Investor : Urząd Miejski Piotrków Trybunalski Al. 3 Maja 69

Temat: Aktualizacja P.T. Hali sportowej "RELAX" Piotrków Trybunalski ul. Batorskiego 10

nr. rys. 9

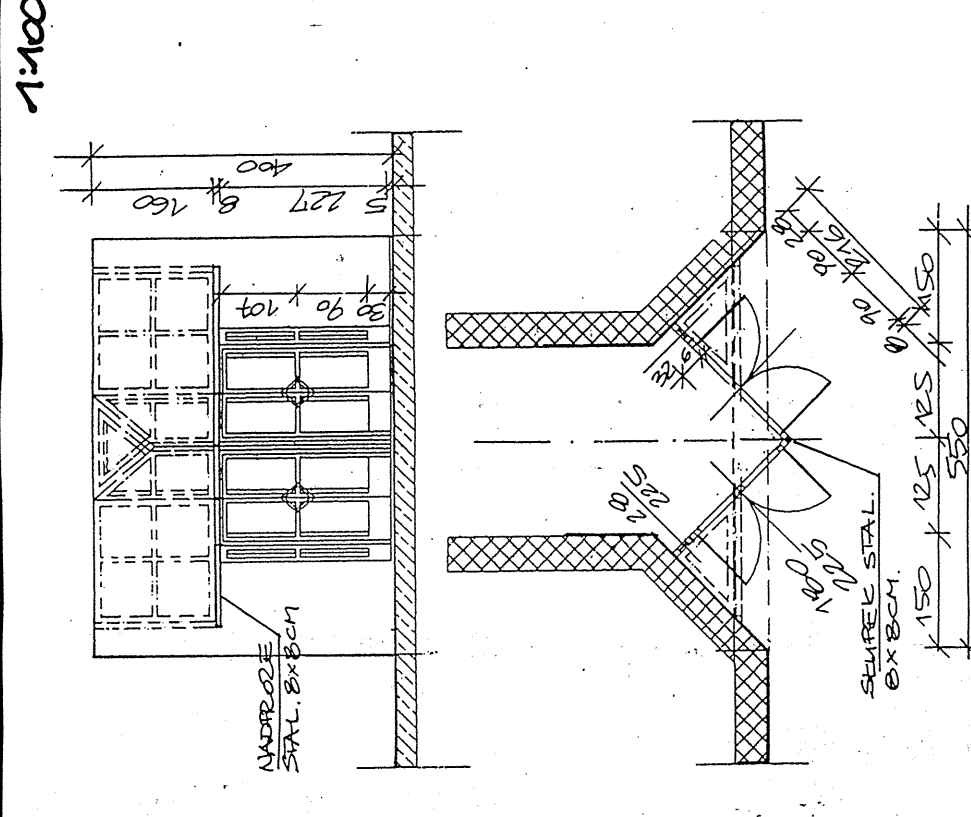
1	Nazwa wg. projektu 09.89r	S1	ścianka stal. wg det. nr 19	
2	Nazwa - aktualizacja 95	S1	WIAROKAP - DRZWI ZEWN.	
3	Schemat / skala		1:100	
4	H.		225	
5	S.		180 + 28	
6	Rodzaj przeszklenia		SZYBA ANTYPANAMA - PANC.	
7	Ilość sztuk		2L + 2P = 4	
8	uwagi:		ŚLUSARKA ALUMINIOWA W MIEJSCE PRZYSTĘPAJĄCEJ ŚCIANKI STALOWEJ.

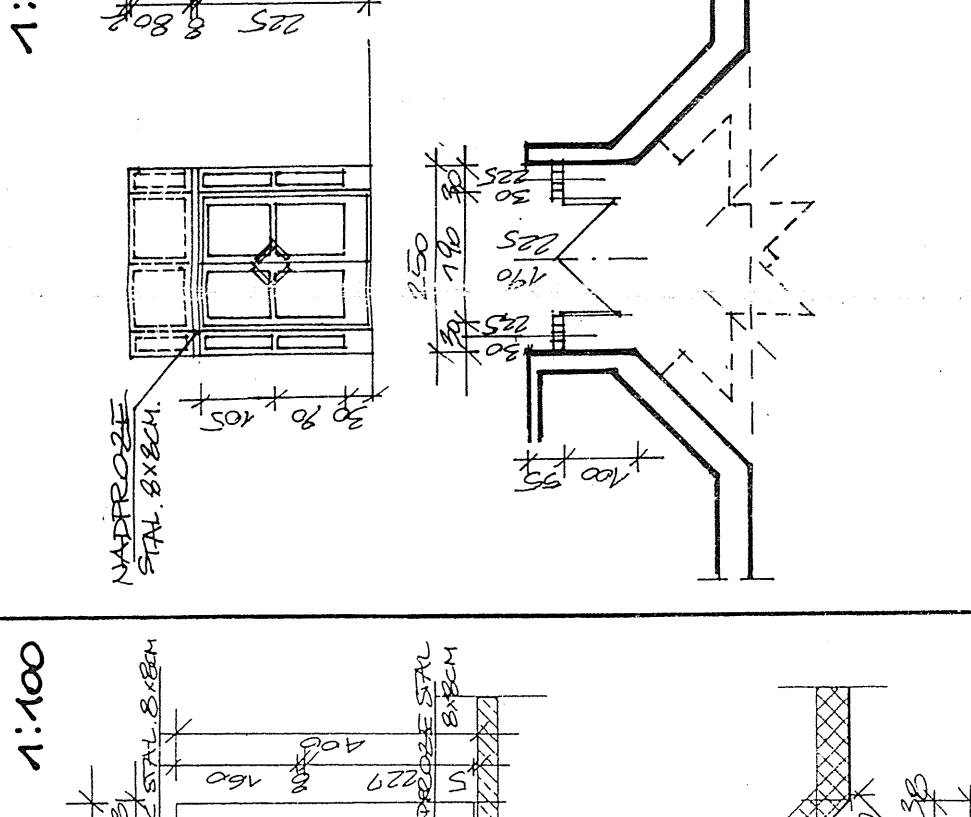
1	ścianka stal. wg det. nr 19	S2	ścianka stal. wg. 20	
2	N1	S2	WIAROKAP - NAŚWIETLIE	
3	1:100	1:100	1:100	
4	160		190	
5	475		30 + 190 + 30	
6	SZYBA ANTYPANAM. - PANC.		POLIWEGLAN GR. 20MM.	
7	2		2	
8	ŚLUSARKA ALUMINIOWA W MIEJSCE PRZYSTĘPAJĄCEJ ŚCIANKI STALOWEJ.		ŚLUSARKA ALUMINIOWA W MIEJSCE PRZYSTĘPAJĄCEJ ŚCIANKI STALOWEJ.

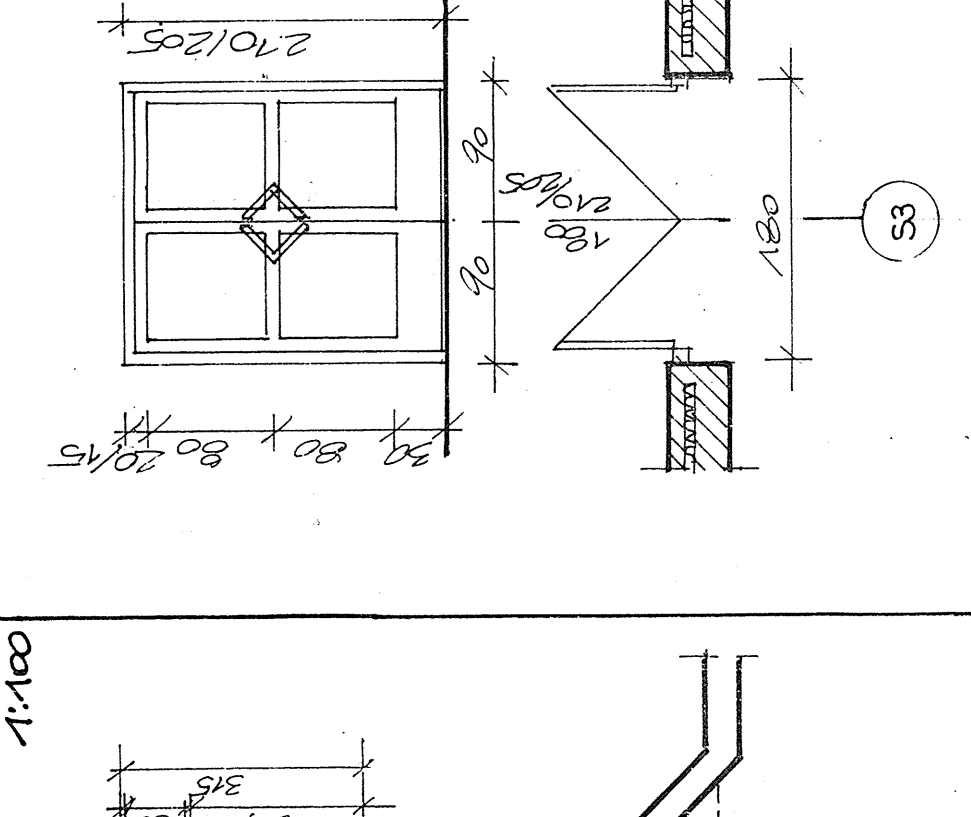
1	ścianka stal. wg. det. nr 20	S3	SMALTSMAK RS	WG. DET. NR 2.1
2	N2	S3	DRZWI EWAŁUACYJNE	
3	1:100	1:100	1:100	
4	80		210	
5	250		180	
6	POLIWEGLAN GR. 20MM		SZYBA ANTYPANAM. - PANC.	
7	2		2	
8	ŚLUSARKA ALUMINIOWA W MIEJSCE PRZYSTĘPAJĄCEJ ŚCIANKI STALOWEJ		DRZWI ALUMINIOWE W MIEJSCE PRZYSTĘPAJĄCEJ DRZWI STALOWYCH.

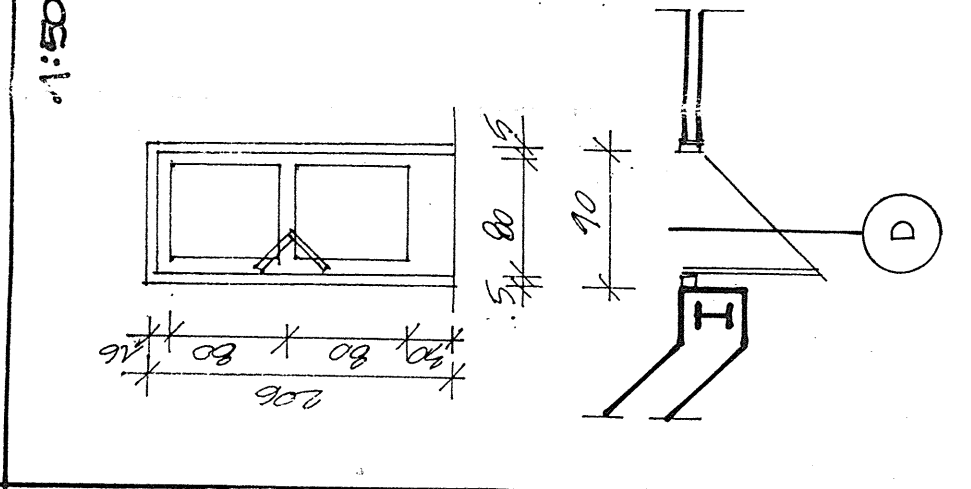
1	DR		
2	DRZWI DO MAGAZYNOW SPOW.		
3	1:50	1:50	
4	200		
5	80		
6	BLACHA STAL. PAWLE - KANA - DUSIE WAR - SIOW 2 PRZEKŁADKA 2 PRZYTY PŁYTY JOWE		
7	2L + 2P = 4.		
8	DRZWI ALUMINIOWE W MIEJSCE PRZYSTĘPAJĄCYCH DRZWI PŁYTYWYCH.
